Beschlussvorlage der Verwaltung

Umbau der Webereistraße zwischen der August- Bebel Straße und dem bereits ausgebauten Abschnitt (Haus Nr. 17 und der Teutoburger Straße) – Anpassung des Ausbaustandards

Webereistraße

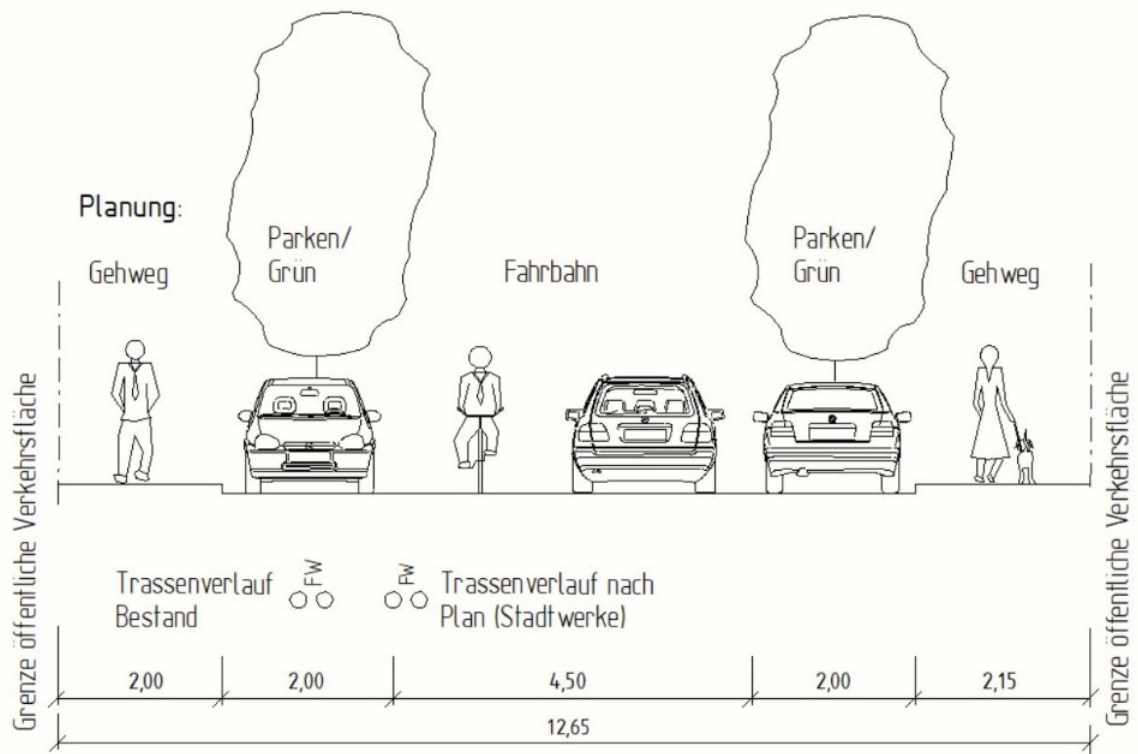
Im laufenden Bauprozess stellte es sich heraus, dass die Fernwärmeleitungen auf der Südseite der Webereistraße nicht wie in den Bestandsplänen dargestellt außerhalb der künftigen Baumstandorte/ Parkflächen lagen, sondern mittig durch die Achse der künftigen Baumstandorte / Parkflächen führen.

Da einerseits die Fernwärmeleitungen nicht verschoben werden können und andererseits die Baumstandorte auf den Leitungen nicht zu realisieren sind, soll an drei Standorten auf eine Baumanpflanzung verzichtet und stattdessen dort weitere Parkflächen geschaffen werden.

Von den ursprünglich geplanten 8 Baumstandorten sind somit noch 5 Baumstandorte zu realisieren.

**Die Bezirksvertretung Mitte beschließt:
Dem technisch notwendigen Entfall von 3 künftigen Baumstandorten wird zugestimmt. Anstelle der Pflanzgruben werden Parkflächen angelegt.**
